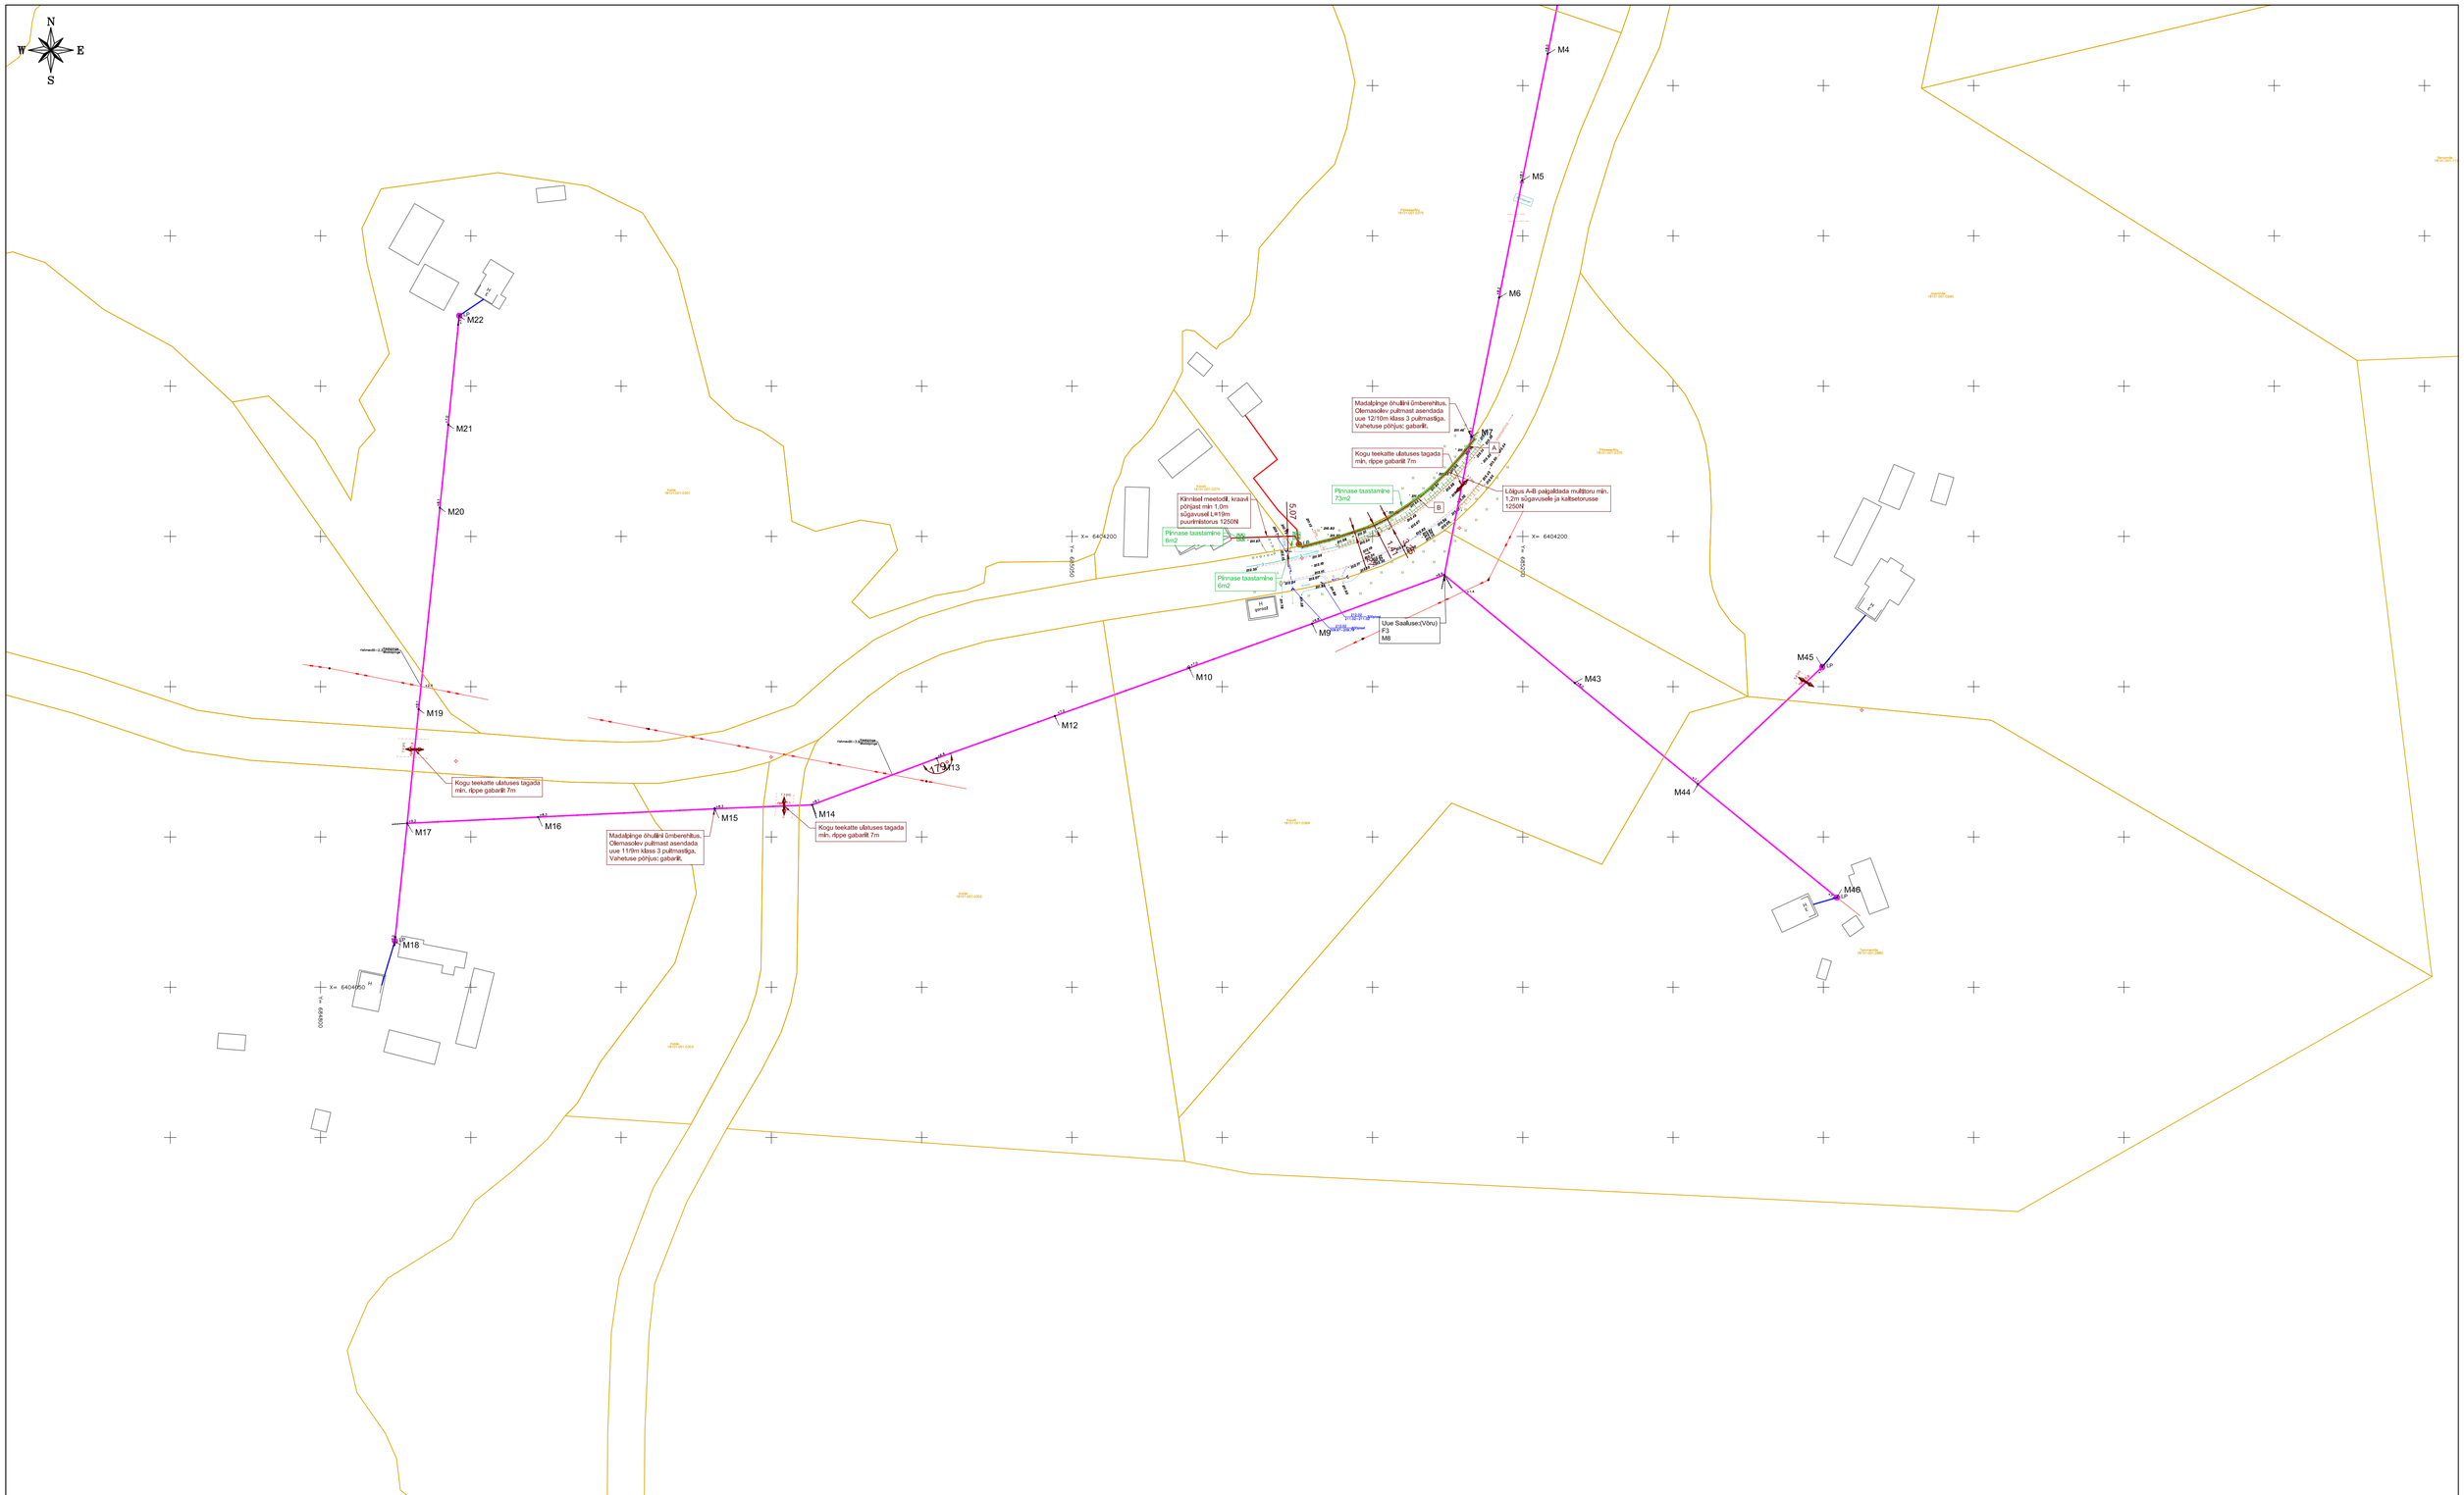
N
W
E
S
M4
M5
M6
M7
M8
M9
M10
M12
M13
M14
M15
M16
M17
M18
M19
M20
M21
M22
M43
M44
M45
M46
LP
A
B
Madalpinge õhuliini ümberehitus. Olemasolev pulmast asendada uue 12/10m klass 3 pulmasõga. Vahetuse põhjus: gabariit.
Kogu teekatte ulatuses tagada min. ripe gabariit 7m
Kogu teekatte ulatuses tagada min. ripe gabariit 7m
Kogu teekatte ulatuses tagada min. ripe gabariit 7m
Kõnnisel meetodil, kraavi põhjast min 1,0m sõgavusel L=10m puurimistorus 1250N
Lõigus A-B paigaldada multitoru min. 1,2m sügavusele ja kaitseloruse 1250N
Pinnase taastamine 73m2
Pinnase taastamine 6m2
Pinnase taastamine 6m2
Üue Saaluse:(Võru) F3 M8
Madalpinge õhuliini ümberehitus. Olemasolev pulmast asendada uue 11/9m klass 3 pulmasõga. Vahetuse põhjus: gabariit.
X= 6404200
X= 6404300
X= 6404400
X= 6404200
X= 6404300
H
H sportel
H
H
H
